Bilag 5

Notat om henvendelser i høringsperioden og forvaltningens forslag til ændringer af lokalplanen

Sagsnummer
2019-0149630

Strækningen mod 'Den Grønne Kile', hvor byggefeltet foreslås øget med 30 cm, er markeret med rød stiplede linje

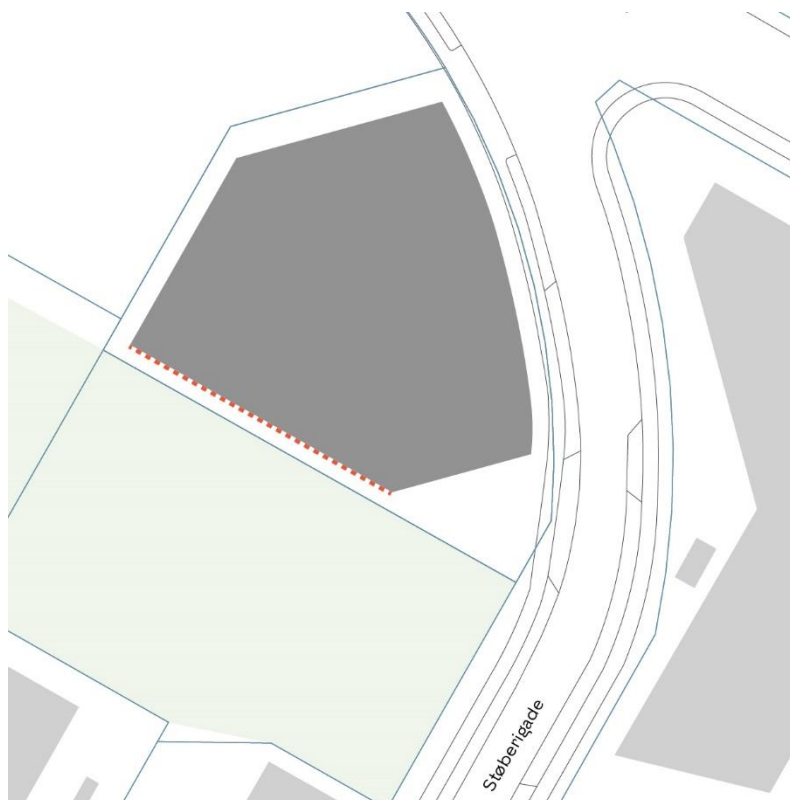
Bygherres arkitekt gør opmærksom på, at den fastlagt kantzone mod 'Den Grønne Kile' er mellem 2 og 2,5 meter og foreslår, at lokalplanens byggefelt øges med 30 cm, så afstanden til skellet bliver 2,5 meter.

Forvaltningen har været i dialog med bygherres arkitekt om en mindre forskel mellem projektets grundplan og lokalplanens byggefelt, som bygherres arkitekt først er blevet opmærksom på efter, at lokalplanforslaget var sendt til politisk behandling. Forskellen betyder, at projektet overskrider lokalplanens byggefelt med 30 cm i det sydvestlige hjørne mod 'Den Grønne Kile'.

Forvaltningen vurderer, at en forøgelse af byggefeltet med 30 cm mod 'Den Grønne Kile' er ubetydelig og anbefaler, at ønsket imødekommes.
